|  | <b>CONCEPTO TÉCNICO DE<br/>REVISIÓN DE ESTUDIO<br/>PARTICULAR DE AMENAZA Y<br/>RIESGO POR FENÓMENOS DE<br/>REMOCIÓN EN MASA EN FASE I</b> | Código:            | GPR-FT-08 |

| 1.1 CONCEPTO TÉCNICO No. CT:              | 5782                       |

| 2.2 PROYECTO:                  | EDIFICIO SOTILEZA      |

El presente concepto técnico corresponde a la revisión realizada por la DPAE a la FASE I del "Estudio de Suelos y Estudio Fase I Fenómeno por Remoción en Masa, Informe No. I 1315/2009" de fecha febrero de 2010, realizado por la firma INGECIENCIAS S.A., para el proyecto "Edificio Sotileza" localizado en la Carrera 78 No.128A-43, en cumplimiento con lo estipulado en el Artículo 141 del Decreto 190 de 2004 y en el marco de lo establecido en la Resolución 227 de julio 13 de 2006, por estar localizado en zona de amenaza media según el Plano Normativo de Amenaza por Remoción en Masa del Plan de Ordenamiento Territorial - POT (Figura 1).

Figura No. 1. Localización general del proyecto "EDIFICIO SOTILEZA" ubicado en la Carrera 78 No.128A-43 en el Plano Normativo de Amenaza por Remoción en Masa (Decreto 190 de 2004).

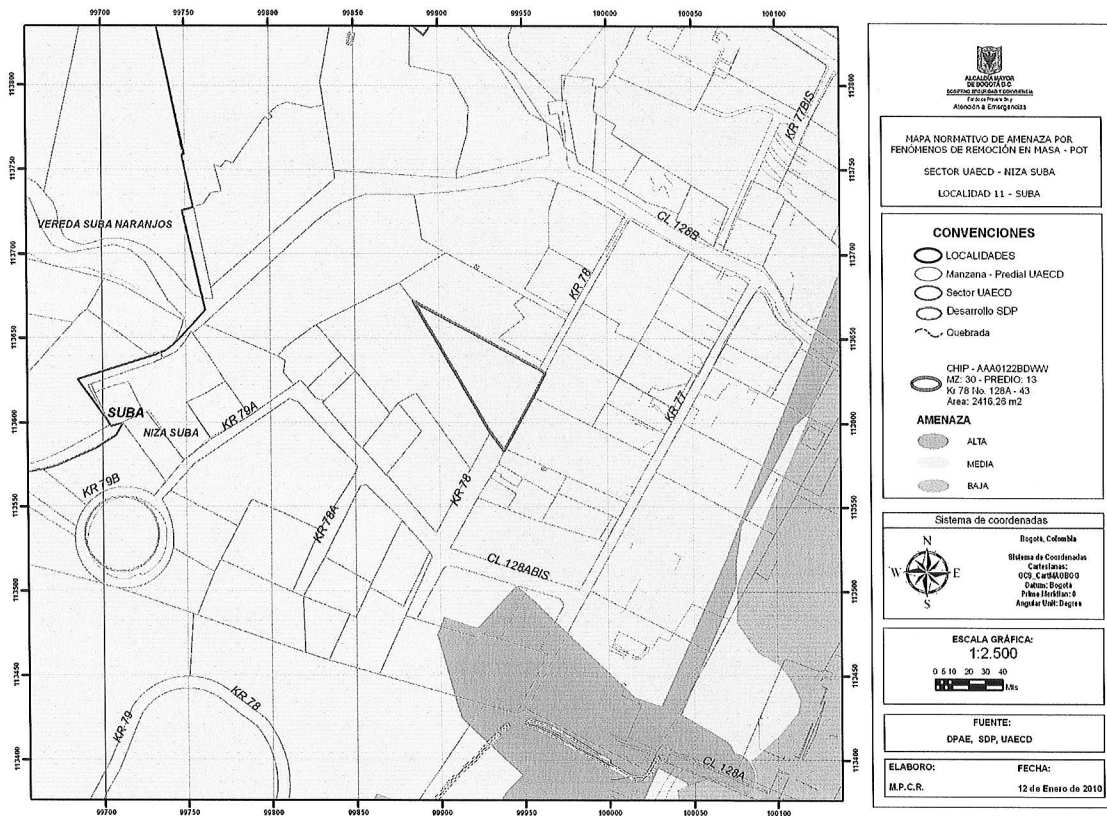
De acuerdo con el plano normativo de Amenaza por Remoción en Masa del POT, el sector donde se localiza el proyecto "Edificio Sotileza" ubicado en la Carrera 78 No. 128A-43 se encuentra en una zona de AMENAZA MEDIA por procesos de remoción en masa (Figura No. 1).

Fotografía No 1. Vista sobre la Carrera 78, acceso al predio.

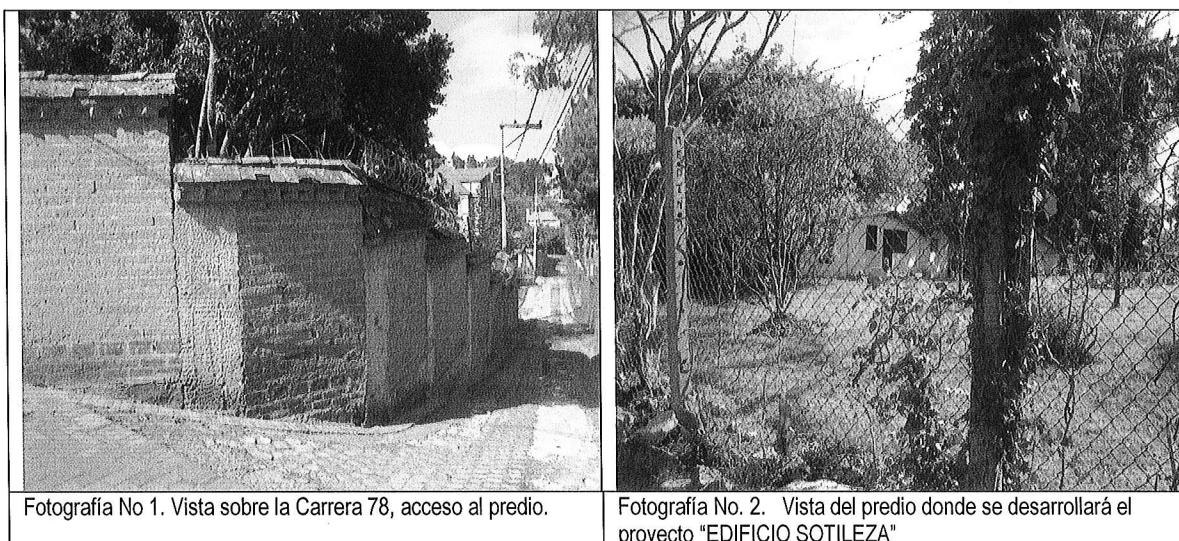
El área donde se propone adelantar el proyecto, corresponde con una zona de pendiente media a baja (Fotografía No.1), en el que en el momento de la verificación de campo no se observaron procesos activos de remoción en masa ni evidencias de éstos. En el área cercana a la del desarrollo del proyecto se encuentran edificaciones que en algunos casos cuentan con más de cinco (5) pisos de altura y zonas verdes sin mayor intervención.

En el mencionado predio se encuentran construidas dos (2) edificaciones en mampostería simple de uno (1) piso de altura, distribuidas a lo largo del lote y entre las cuales se observó que el terreno presenta una topografía uniforme conformando zonas verdes (Fotografía No.2). No se evidenciaron daños o patologías que permitan identificar o definir la presencia de procesos de inestabilidad geotécnica activos originados en esta zona.

En el momento de la verificación de campo adelantada no se evidenciaron condiciones o elementos que permitan inferir la presencia de procesos de inestabilidad geotécnica activos en el área del proyecto o sus zonas aledañas.
